Poskytnutí informací

R o z h o d n u t í

r o z h o d n u t í č. 70/24

Písemný vyjádření odborné organizace státní památkové péče k žádosti podle §14 zákona č.20/1987 Sb., o státní památkové péči, ve znění pozdějších předpisů.

VARIANTA A – POZICE 1
STŘEDOVÝ PARČÍK SENÁTNÍHO NÁMĚSTÍ

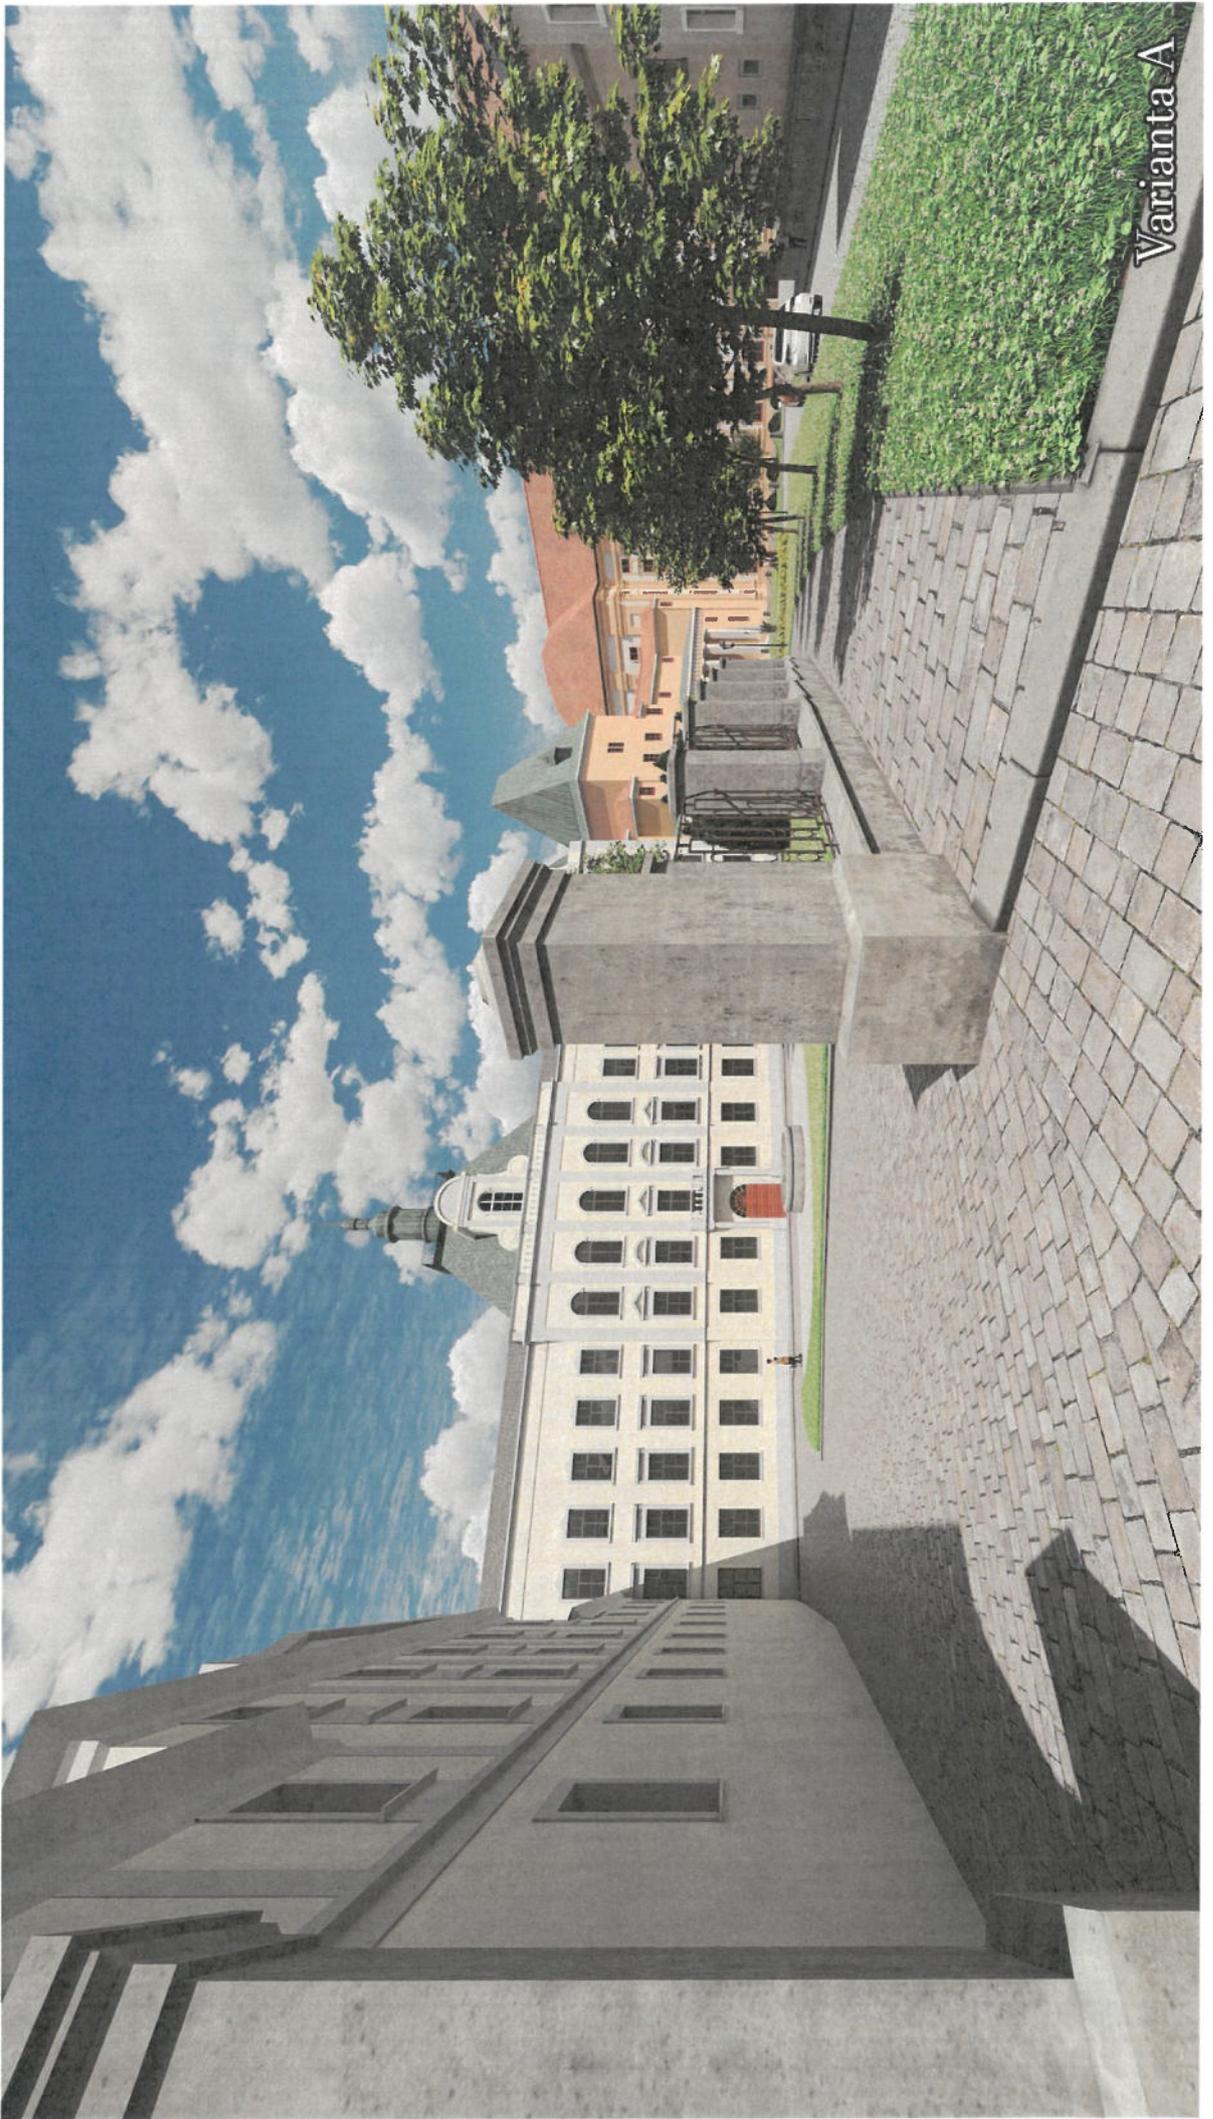
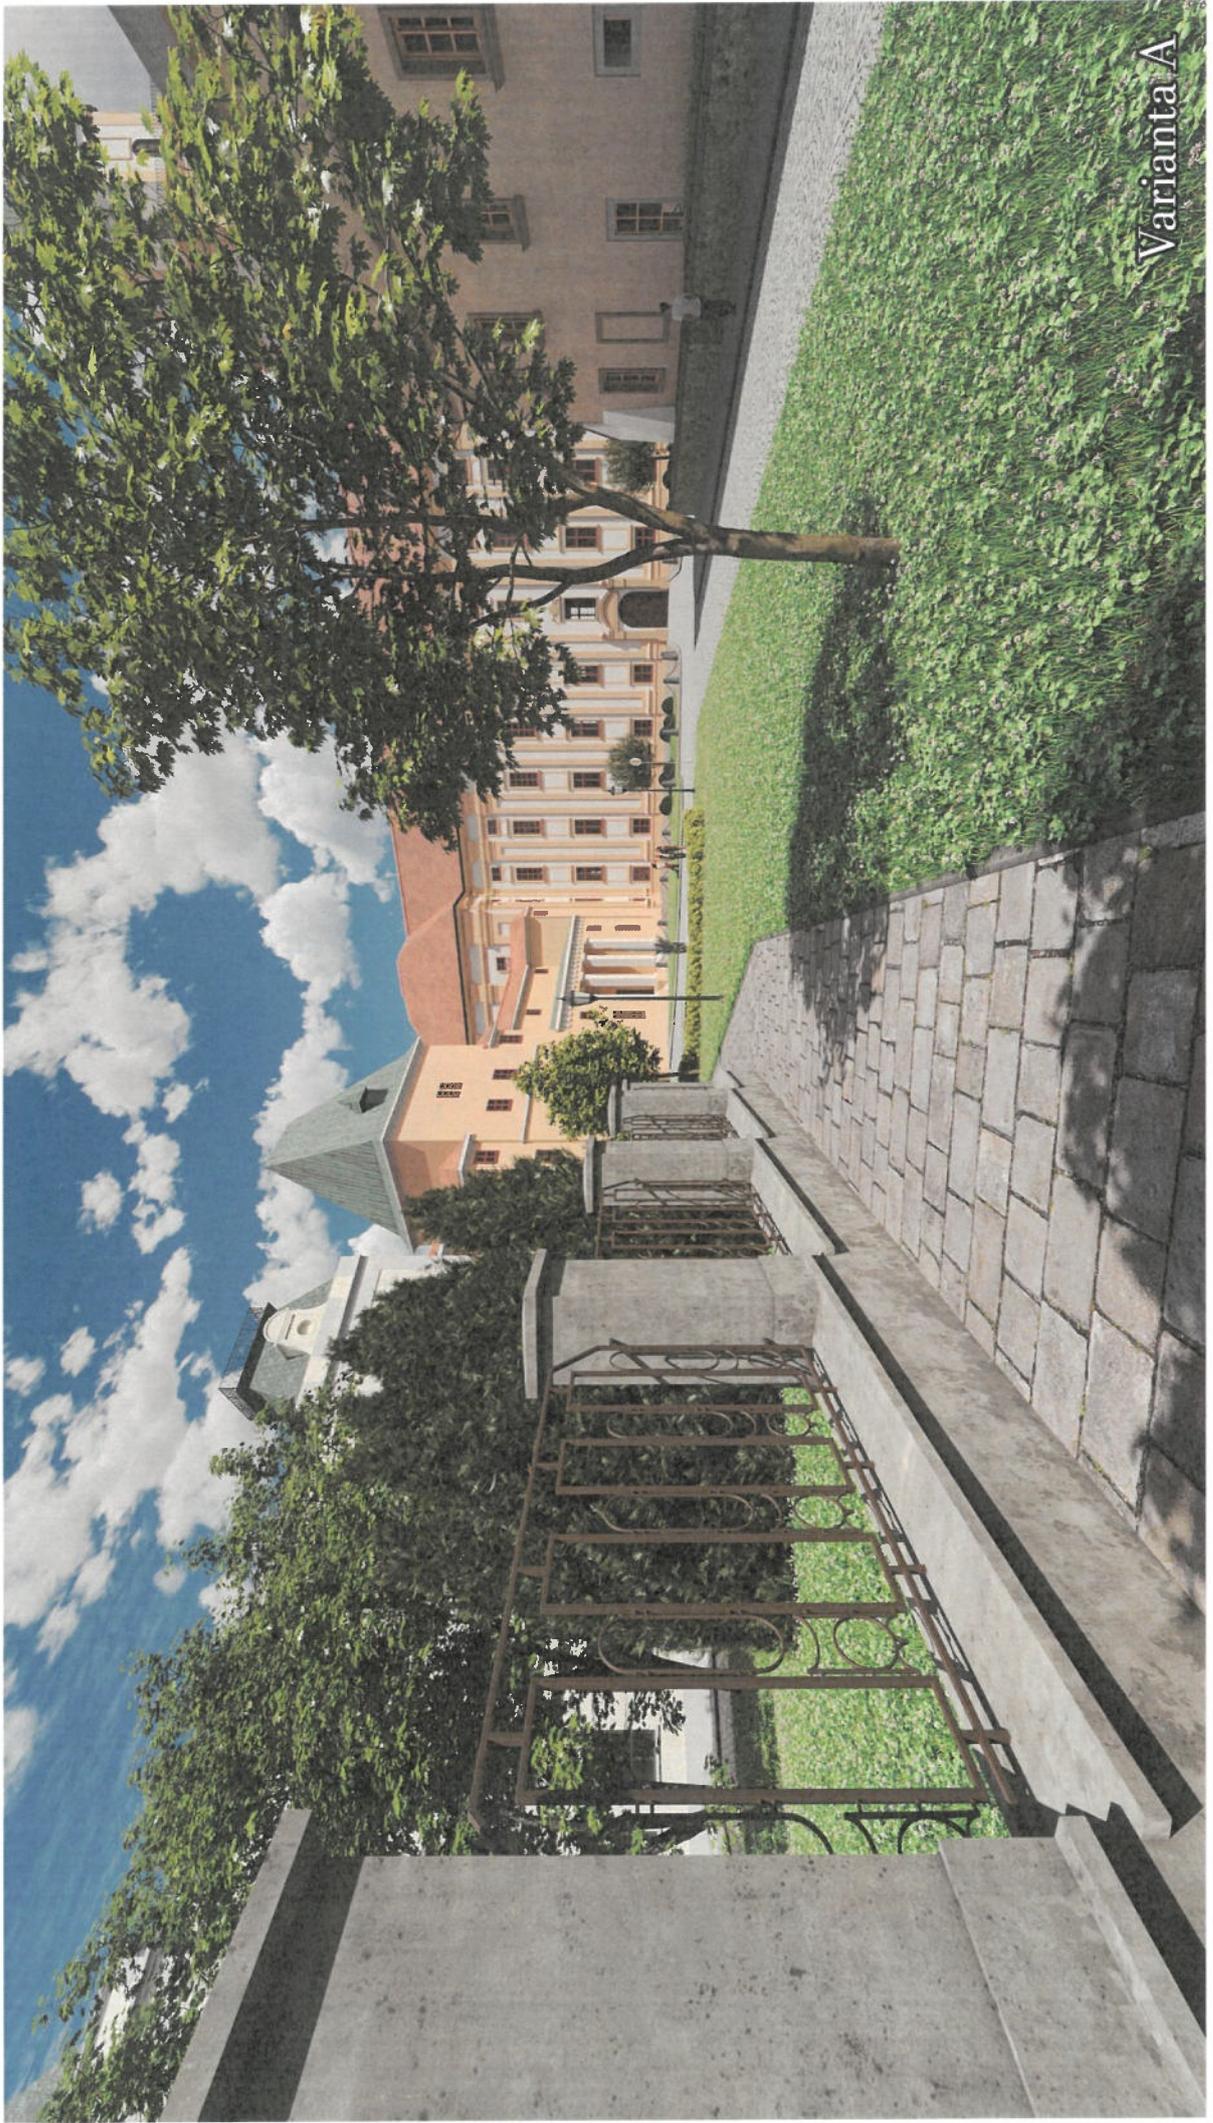
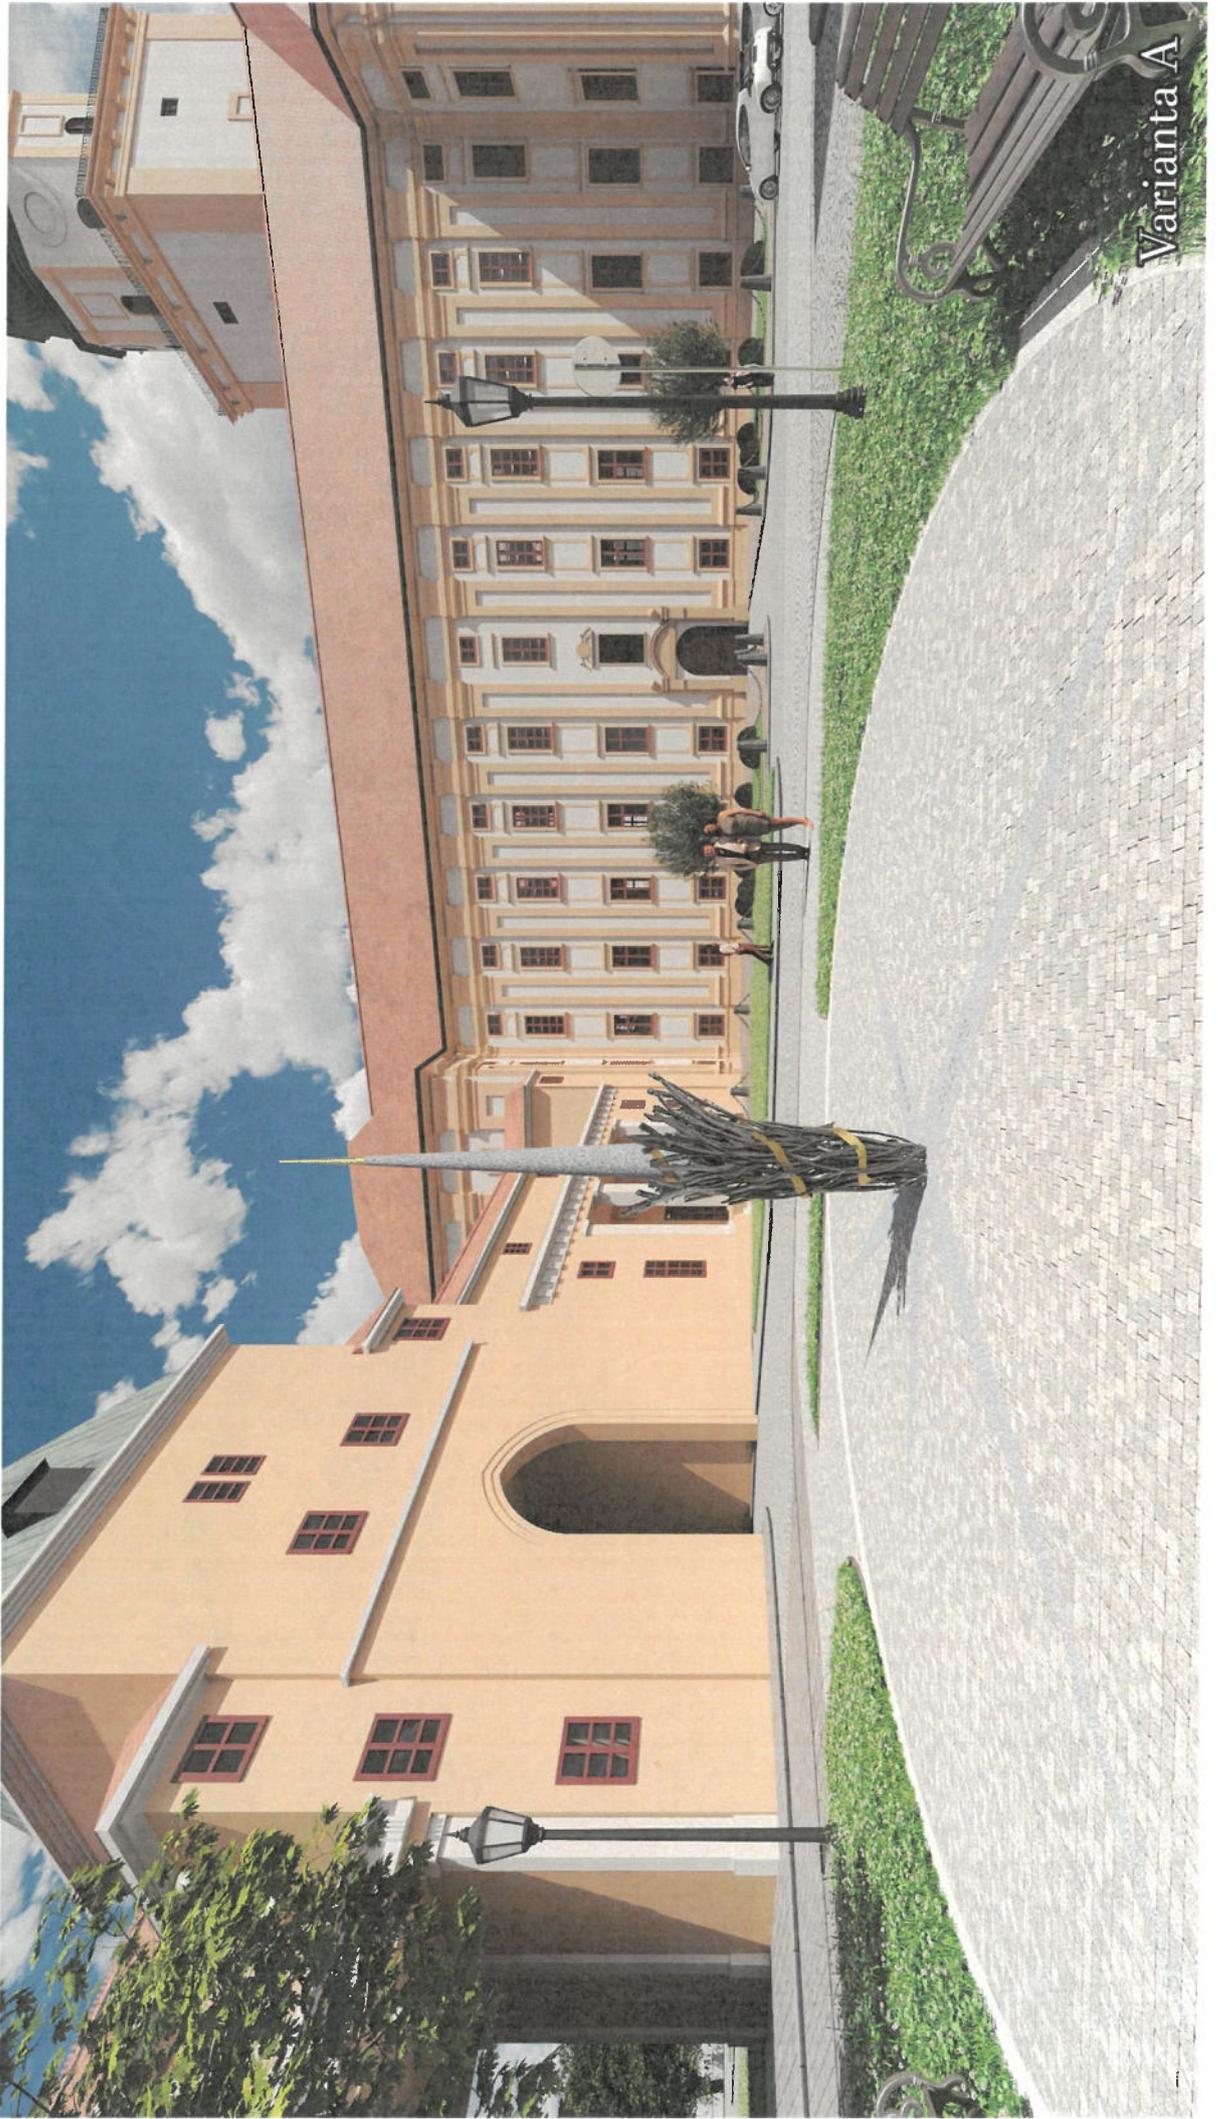
Odborná organizace uvádí, že z dokumentace prověřující pozice díla vyplývá, že pozice č. 1 je v prostoru Sněmovního náměstí nejméně konfliktní.

Vertikalita prvku bude potlačena vzrostlou zelení a v pohledech se dílo projeví v několika směrech, ve kterých může být vnímáno kolizně, ale skutečný dopad bude možné posoudit až po realizaci.

Dokumentace k záměru nemá potřebnou podrobnost, která by jednoznačně řešila všechny zásadní problémy a garantovala tak skutečnou podobu realizace.

Z dokumentace prověřující pozice díla vyplývá, že pozice č. 1 je v prostoru Sněmovního náměstí nejméně konfliktní. Vertikalita prvku bude potlačena vzrostlou zelení a v pohledech se dílo projeví v několika směrech, ve kterých může být vnímána kolizně, ale skutečný dopad bude možné posoudit až po realizaci. Dokumentace k záměru nemá potřebnou podrobnost, která by jednoznačně řešila všechny zásadní problémy a garantovala tak skutečnou podobu realizace. Původní záměr umístění navrhovaného díla (2020) byl zpracován bez dostatečného odborného posouzení z hlediska historického a architektonicko-urbanistického kontextu zvoleného tématu. Výsledné působení díla je idealizované, neobjektivní a nevychází z reálné situace. Zcela opomíjí reálný stav místa, mobiliář, dopravní situaci apod. Doplňující studie (2024) je pak zaměřena pouze na prokázání nekonfliktnosti, nikoli přínosu pro daný prostor. Uvádí záměr odstranění řady vertikálních prvků z místa, ale pouze ideově s tím, že o některých prvcích je ještě nutné jednat. Zcela schematicky a nelogicky řeší úpravu zeleně, nikde není zmíněna informace o nápisech v dlažbě.

1. K žádosti o závazné stanovisko bude doplněna dokumentace: „Návrh památníku biskup Karel Lichtenstein - Castelcornu, prostor naproti biskupskému zámku Kroměříž“, autor , 2020.
2. K akci bude vypracována projektová dokumentace, která bude předložena k vydání závazného stanoviska. Součástí projektové dokumentace bude statické posouzení sochařského díla, řešení dláždění, mobiliář, dopravní značení a sadovnické úpravy v prostoru.
